**Avis délibéré de la mission régionale d'autorité environnementale sur l'aménagement des Portes du Mont-Blanc : remplacement du télésiège de Beauregard par la SEM Portes du Mont-Blanc sur les communes de Combloux et Demi-Quartier (74)**

**Avis n° 2023-ARA-AP-1623**

**Avis délibéré le 8 janvier 2024**

Figure 2: Périmètres de protection des captages d'eau potable - Source : étude d'impact

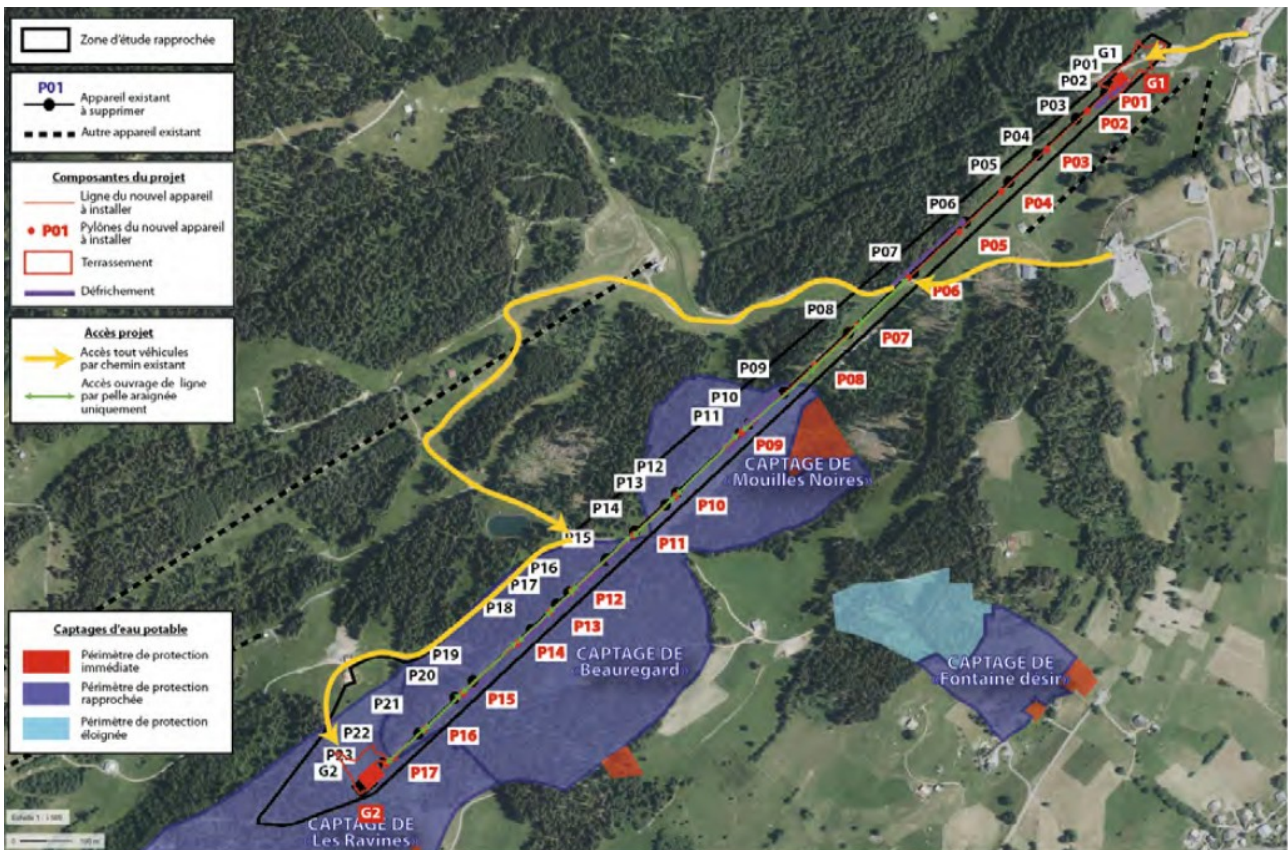
Selon l'hydrogéologue agréé (avis de septembre 2022), Monsieur Taluy, le périmètre de protection immédiate et les ouvrages de captage de Mouille Noire semblent avoir été mal reportés lors de la procédure de DUP. La cartographie annexée au rapport géologique de L. Sommeria diffère de celle de l'arrêté préfectoral.

L'étude d'impact ne fait pas mention du captage privé au nord de la gare amont.
